Modulo per la presentazione delle osservazioni per i piani/programmi/progetti sottoposti a procedimenti di valutazione ambientale di competenza statale

ID: Codice procedura (ID_VIP/ID_MATTM):10844

Impianto per la produzione di energia elettrica da fonte eolica, costituito da 6 aerogeneratori della potenza complessiva di 37,2 MW, un sistema di accumulo da 25 MW e relative opere connesse in località "Rempillo" nel comune di Pitigliano (GR).

TESTO DELLE OSSERVAZIONI

Immagine n. 5 Intervisibilità degli impianti eolici della provincia di Viterbo anche in quella di Grosseto, in particolare nel pitiglianese.

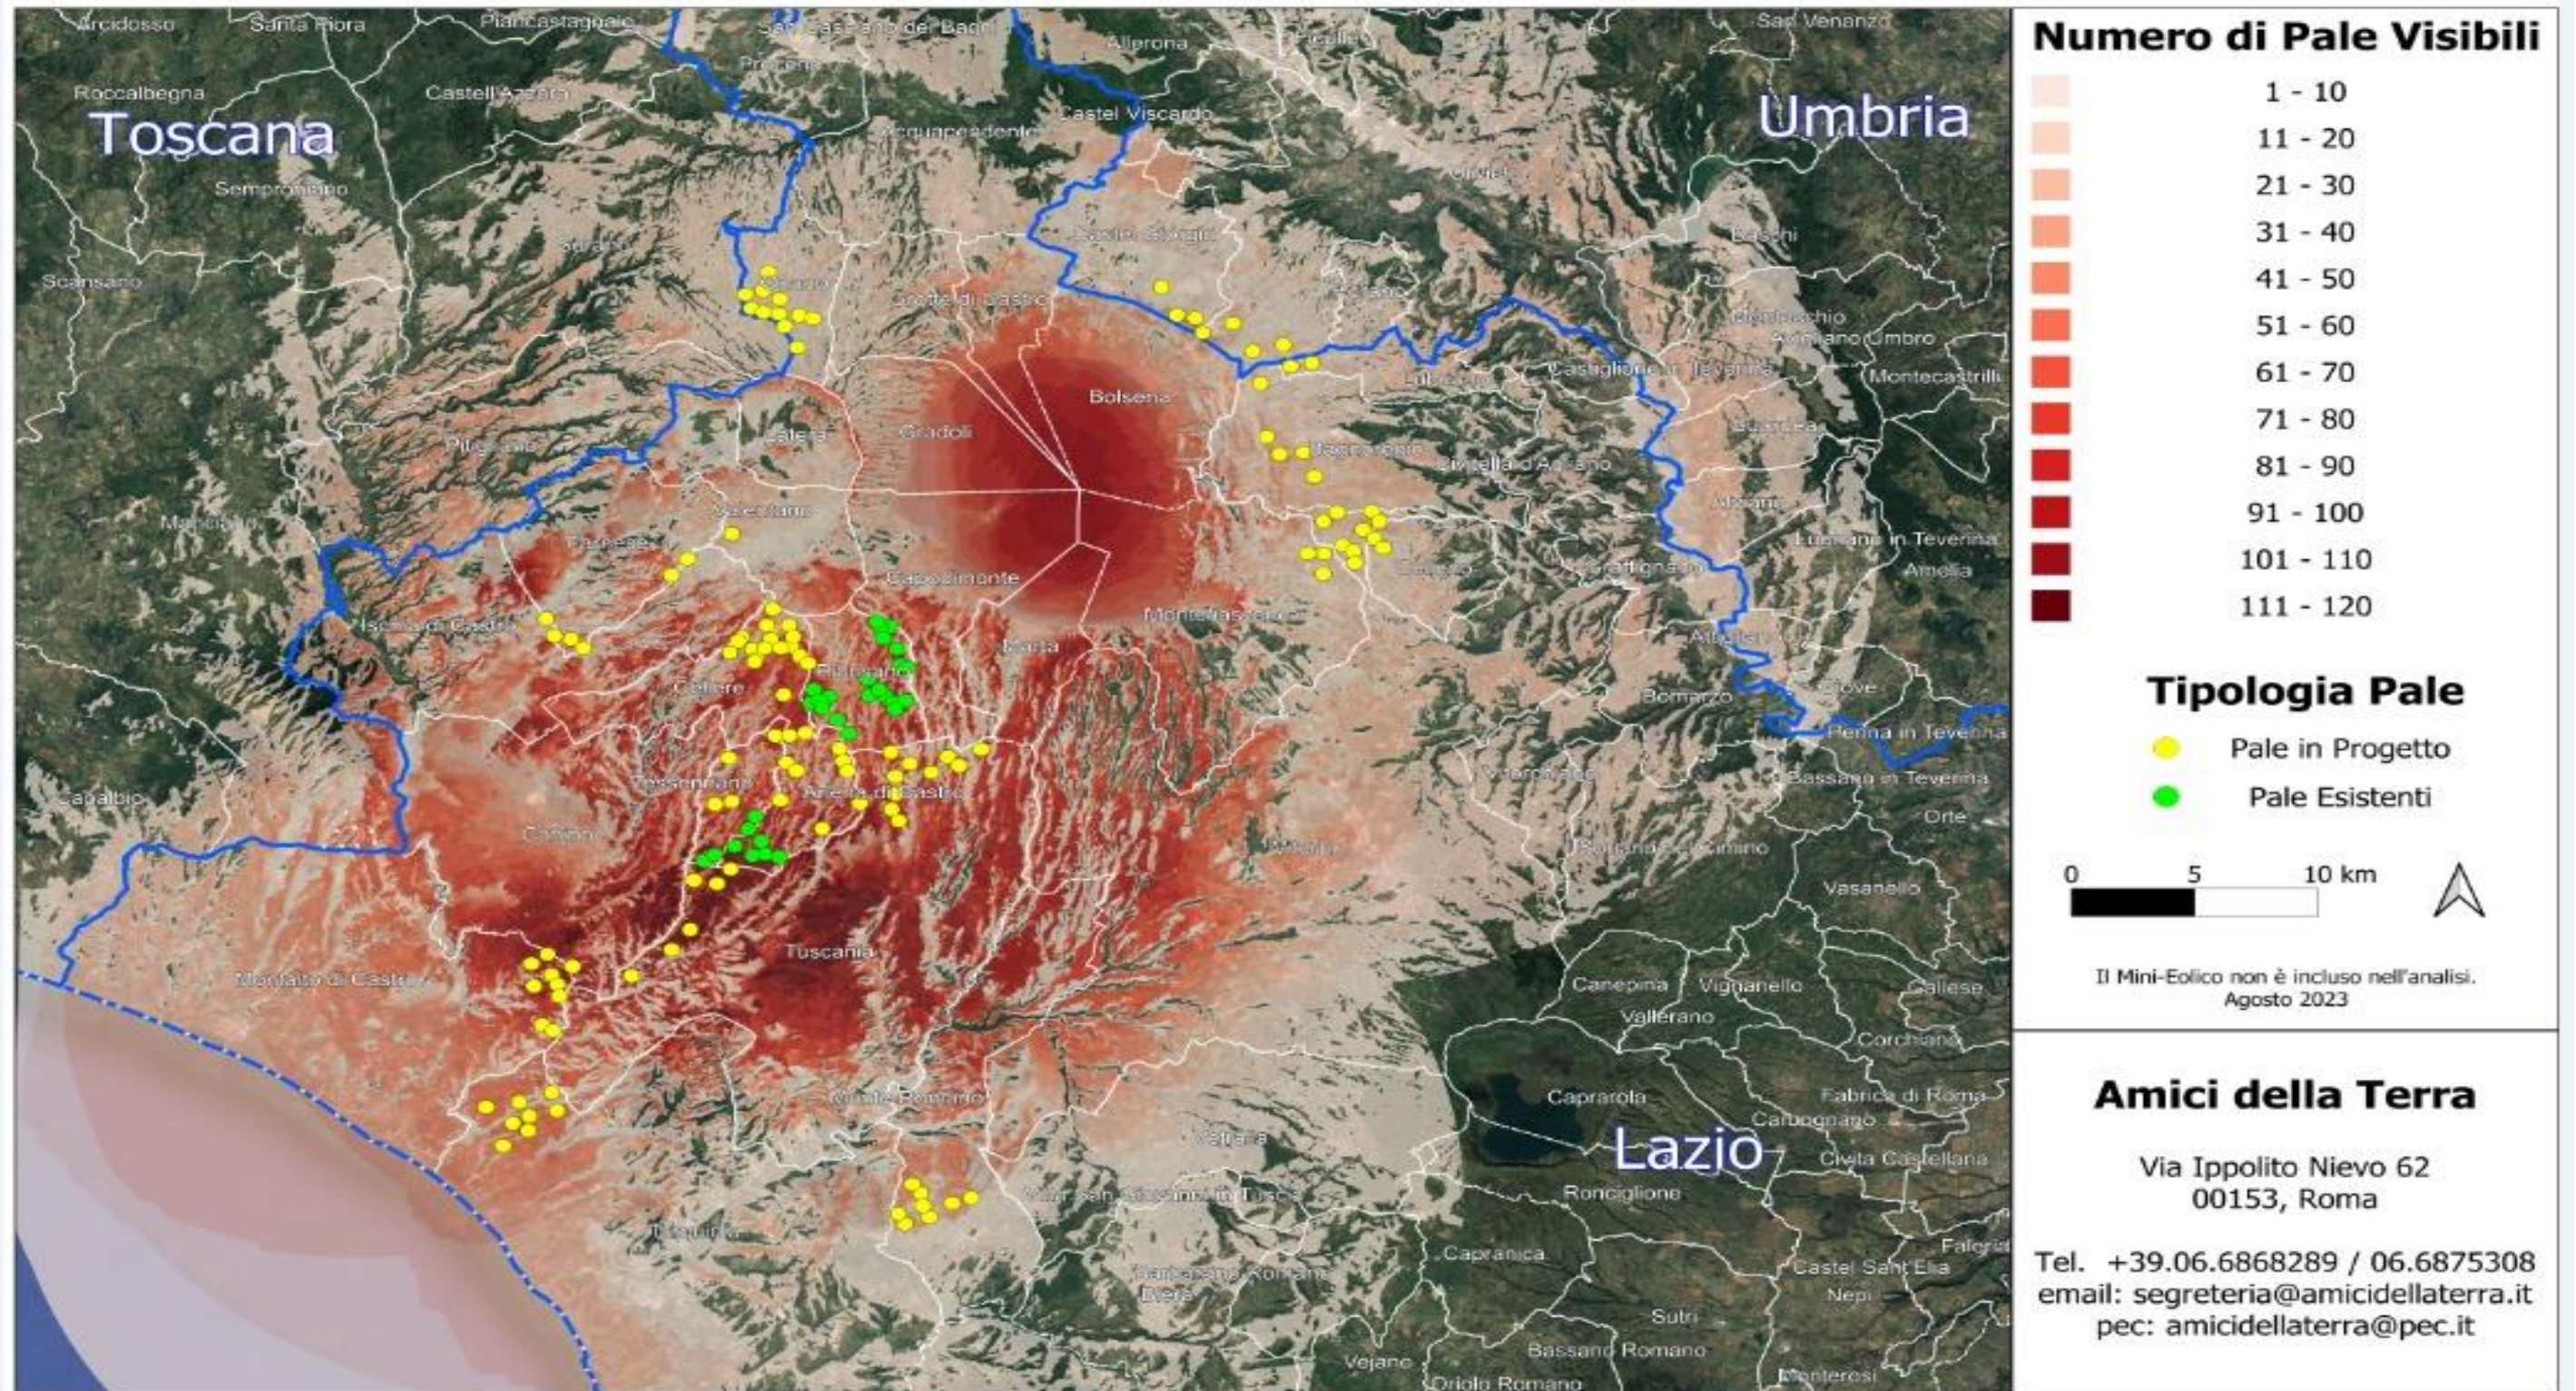
Quindi anche la Regione come Ente deputato dalla normativa nazionale a legiferare sulle aree idonee e non idonee si è espressa riguardo al fatto che abbia assolto ai doveri e alle quote stabilite dal PNIEC e in ambito regionale la provincia di Viterbo è stata quella con il più alto tasso di impianti FER tra tutte e quindi ormai satura ed il cumulo degli impianti FER installati, autorizzati e in progetto rappresenta una **elevata criticità per la sostenibilità ambientale di ulteriori eventuali iniziative.** L'impianto eolico “Rempillo” pur essendo “esterno al confine provinciale e regionale ma nelle sue immediate vicinanze (a soli 100 metri i primi due aerogeneratori) oltre ad impattare sul territorio e sulle economie di tre Comuni del Lazio (Farnese, Valentano e Latera) si trova nelle fasce di rispetto dei Beni di notevole interesse pubblico come si è evidenziate nelle Osservazioni nn. 1 e 2 e crea anche degli impatti negativi anche sui beni naturalistici come verrà dettagliato nell'Osservazione n. 4. Inoltre andrebbe a sommarsi al già enorme cumulo di impianti eolici e fotovoltaici e geotermici che già creano una elevata criticità ambientale nella provincia di Viterbo e interferiscono anche con il territorio toscano come si può vedere dalle immagini nn. 4 e 5
